АКТ

ПРОВЕДЕНИЯ ОБЩЕСТВЕННОГО ЖИЛИЩНОГО КОНТРОЛЯ (ПРОВЕРКИ/УГЛУБЛЕННОЙ ПРАКТИКИ ФОРМИРОВАНИЯ УМЕНИЙ ПРОВЕДЕНИЯ ОБЩЕСТВЕННОГО ЖИЛИЩНОГО КОНТРОЛЯ) в многоквартирном жилом доме за №115 по ул./пр./пер./ш. им. В.И. Ленина в г. о. г. Урюпинск Волгоградской области (далее по тексту «МКД»).

ДАТА И ВРЕМЯ ПРОВЕДЕНИЯ ОБЩЕСТВЕННОГО ЖИЛИЩНОГО КОНТРОЛЯ	25.04.2023г.
СПОСОБ УПРАВЛЕНИЯ /НАИМЕНОВАНИЕ ЮР. ЛИЦА, ОСУЩЕСТВЛЯЮЩЕГО УПРАВЛЕНИЕ ОБЩИМ ИМУЩЕСТВОМ СОБСТВЕННИКОВ МНОГOKВАРТИРНОГО ДОМА/	согласно информации на ГИС ЖКХ: <ul style="list-style-type: none"> ➤ управляющая организация; ➤ действующий способ управления в МКД - ООО «РОДИНА» (ИНН 3438008884 ОГРН 1113467001480, далее по тексту «УО»)
ФОРМА ПРОВЕДЕНИЯ КОНТРОЛЯ	ОСМОТР
ОСНОВАНИЕ ПРОВЕДЕНИЯ ОБЩЕСТВЕННОГО ЖИЛИЩНОГО КОНТРОЛЯ	РЕШЕНИЕ от 20.04.2023г. №22/Р-КЖКХ и ПРИКАЗ от 20.04.2023г. №22/ОД-КЖКХ
ЦЕЛЬ ПРОВЕДЕНИЯ ОБЩЕСТВЕННОГО ЖИЛИЩНОГО КОНТРОЛЯ	ПРОВЕДЕНИЯ МЕРОПРИЯТИЯ ОБЩЕСТВЕННОГО ЖИЛИЩНОГО КОНТРОЛЯ (ПРОВЕРКИ/УГЛУБЛЕННОЙ ПРАКТИКИ ФОРМИРОВАНИЯ УМЕНИЙ ПРОВЕДЕНИЯ ОБЩЕСТВЕННОГО ЖИЛИЩНОГО КОНТРОЛЯ) В ФОРМЕ ОСМОТРА ОБЩЕГО ИМУЩЕСТВА СОБСТВЕННИКОВ И РАССМОТРЕНИЯ ДОВОДОВ ОБРАЩЕНИЯ от 11.04.2023г.
ЧЛЕНЫ КОМИССИИ	<ul style="list-style-type: none"> ✓ Даниленко

НЕ ПРЕДМЕТ ПРОВЕРКИ, НО ОБРАЩАЕМ ВНИМАНИЕ:

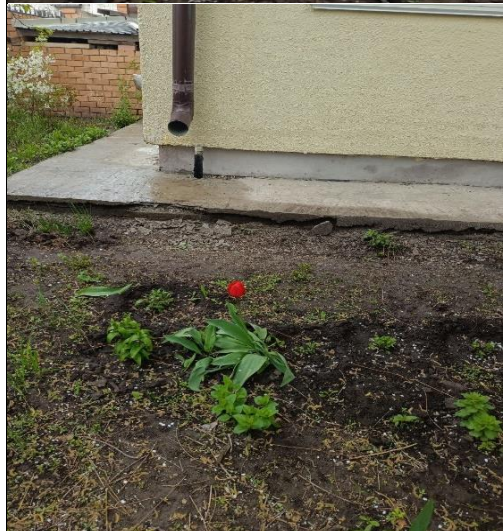
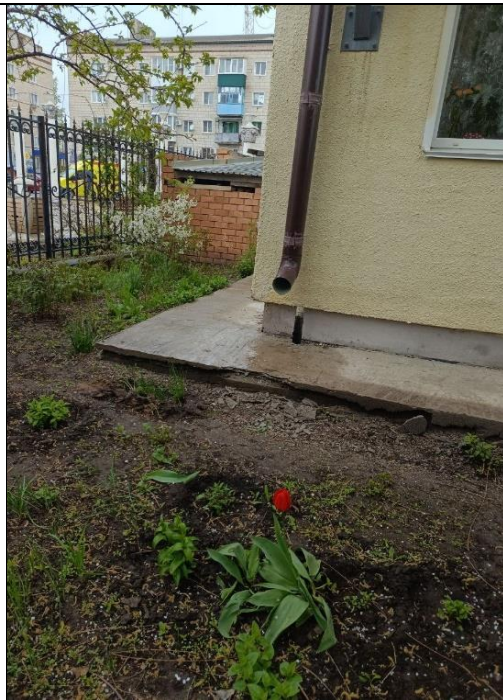
- А.** Наличие рекламных проспектов/табличек на фасаде МКД в границах нежилых помещений;
- Б.** Наличие реконструкция/перестройки входных групп в нежилых помещениях;
- В.** Наличие размещения на общем имуществе кондиционеров/антенн/на балконных плитах дополнительного оборудования/конструкций, а также видеокамер;
- Г.** Наличие на инженерном оборудовании – газоснабжения расположенного на МКД прикосновения и соприкосновение проводов сетей провайдеров и веток деревьев.

▼ **ПОДВАЛЬНОЕ ПОМЕЩЕНИЕ**
(дверные и оконные проемы и заполнения, продухи и приемки, ступени, основания, стены потолки, размещённые инженерные сети и оборудование, система освещения, санитарное состояние)

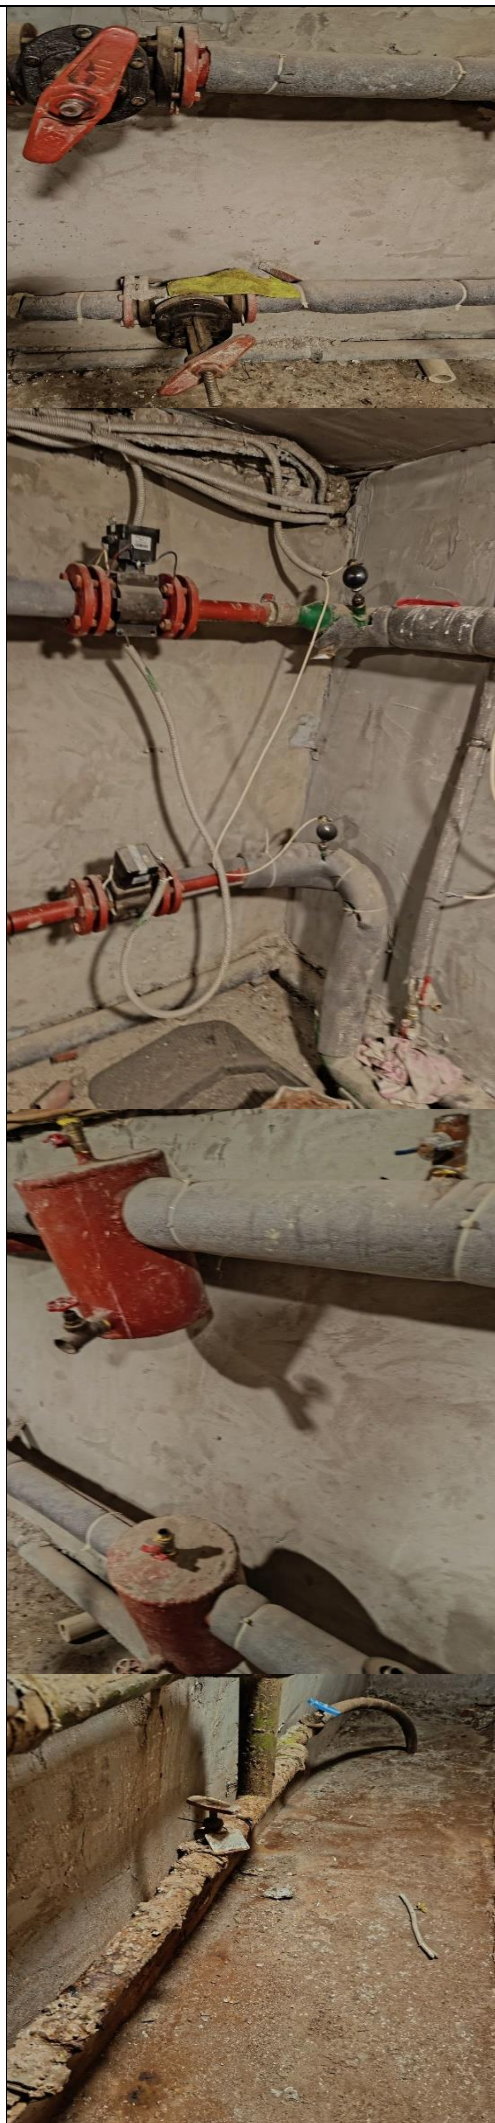
А. Спуск в подвальное помещение требует восстановительных работ.

Все мероприятия необходимо провести в рамках обязательств по содержанию и управлению МКД. **НАХОДИТЬСЯ В ТЕХНИЧЕСКИ ИСПРАВНОМ СОСТОЯНИИ.**

✓ СИСТЕМА ОТОПЛЕНИЯ (состояние трубопроводов, запорно-регулирующей арматуры, нагревательных приборов, ОДПУ)

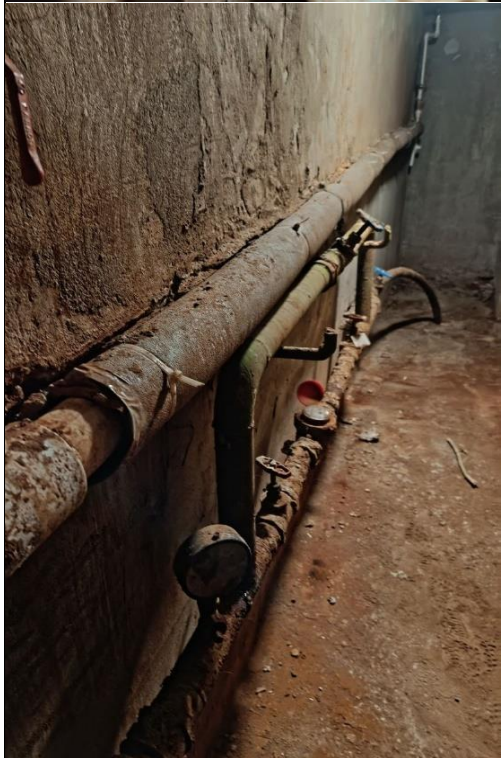
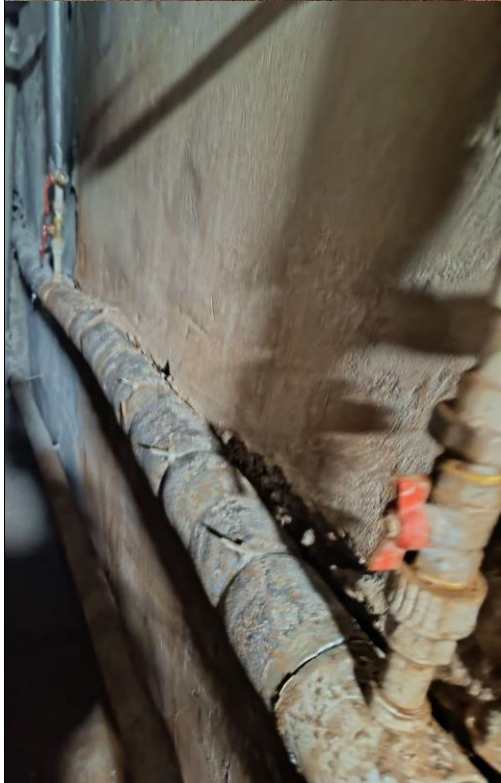
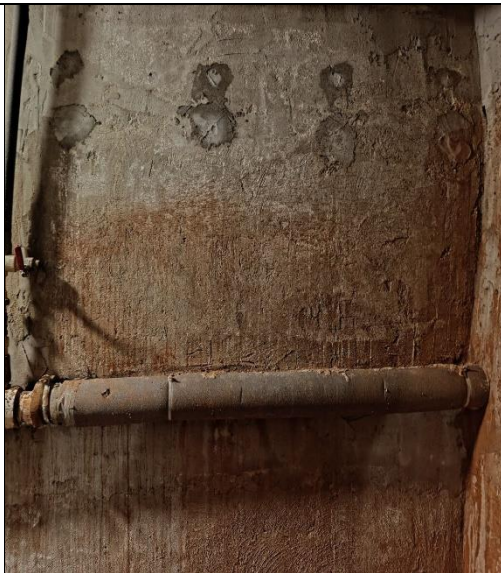
- А.** Инженерная сеть теплоснабжения в технически исправном состоянии, но требуются профилактические работы, по покраске соединений и очистке от ржавчины.
- Б.** Установить дополнительно оборудование для использования при промывке, с целью подключения или присоединения в ревизию водоотведения.

Все мероприятия необходимо провести в рамках обязательств по содержанию и управлению МКД. **НАХОДИТСЯ В ТЕХНИЧЕСКИ ИСПРАВНОМ СОСТОЯНИИ.**

- ✓ ПОДЪЕЗДЫ И ВХОДНЫЕ ГРУППЫ (дверные и оконные проемы и заполнения, лестничные клетки и площадки, ступени, полы, стены потолки, размещённые инженерные сети и оборудование санитарное состояние)

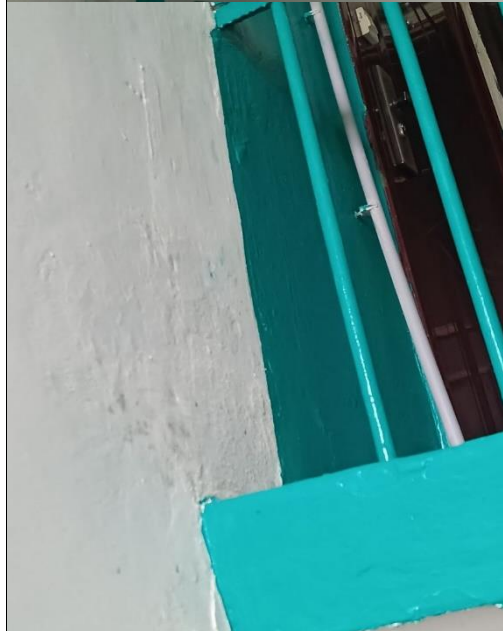
- А.** Наличие повреждения кровельного покрытия входной группы.
- Б.** На последнем этаже на стене видны затечные пятна в месте расположения канализационных труб в границе объекта индивидуального имущества, необходимо УО произвести осмотр.
- В.** Все остальное надлежащее.
- Г.** Собственникам МКД необходимо освободить общее имущество от самовольно размещенных на подоконниках цветочных горшков и спортивной конструкции.

Все мероприятия необходимо провести в рамках обязательств по содержанию и управлению МКД.
